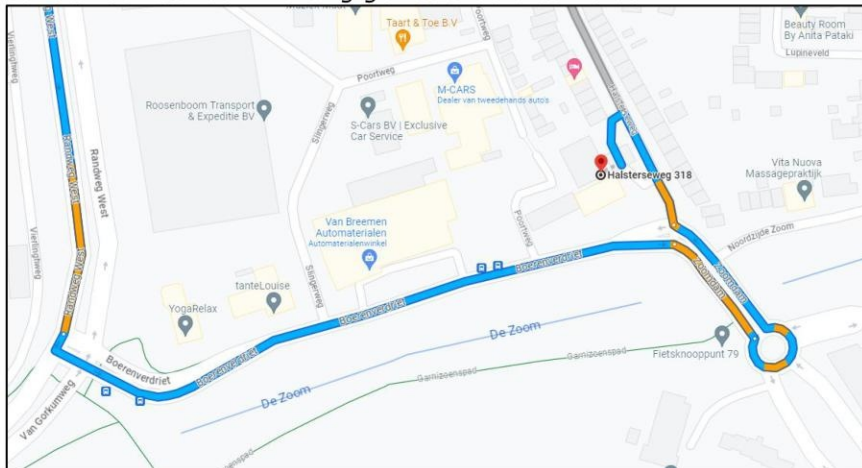
De emissiebron voor wegverkeer 1 (bron 1 in de Aeriusberekening) betreft een deel uit eenrichtingsverkeer. Hierdoor dient de rijlijn over de rotonde naar de inrichting gemodelleerd te worden.

De rijlijn is niet verlegd via de rotonde. Aangezien het hier om een eenrichtingsweg gaat, moet het verkeer dat richting het tankstation rijdt via de rotonde rijden. Verkeer dat van het tankstation af rijdt kan wel gebruik maken van de gehanteerde rijlijn. Dit moet aangepast worden. Aan opmerking 2 is onvoldoende tegemoetgekomen.
